パナソニック商品情報

2022年5月号

ハウジング商品連絡

P.859 収納用建具 取っ手 品番の誤り

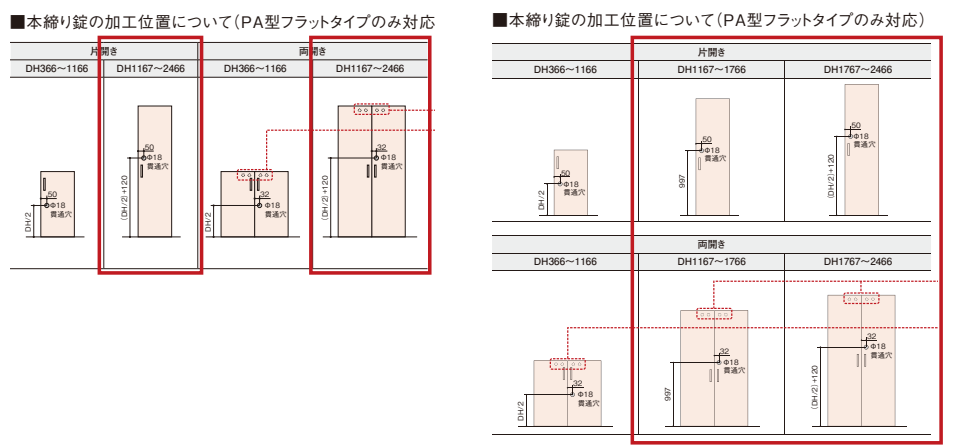
誤 **KRE1HT53FK**
 ↓
 正 **KRE1HT13FK**

P.593 収納用建具 **④オーダー** 本締め錠の加工位置 対応サイズ区分の誤り

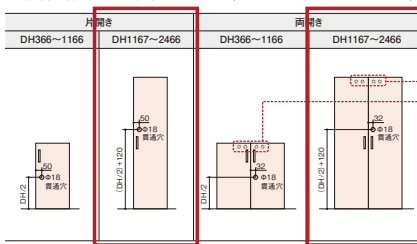
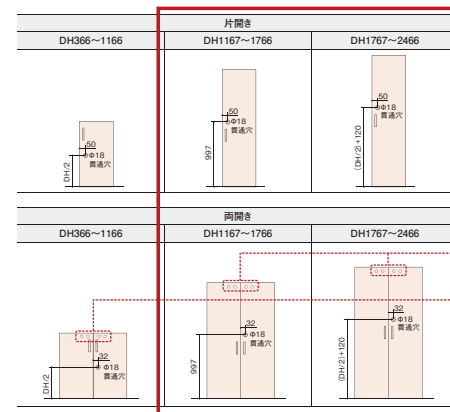
誤 DH1167~2466

→ **正** DH1167~1766 / DH1767~2466

機器取付用ポール スッキリポールプラス
台座(カメラ取付金具用)仕様変更のご連絡

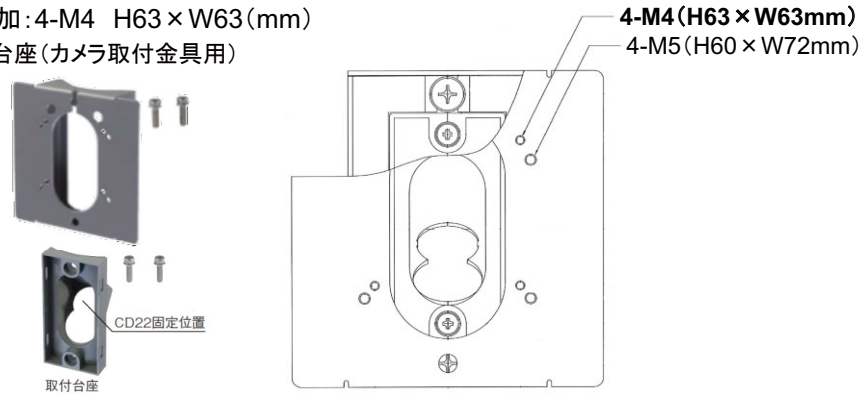
台座(カメラ取付金具用)の取付穴を追加いたします。

追加:4-M4 H63×W63(mm)
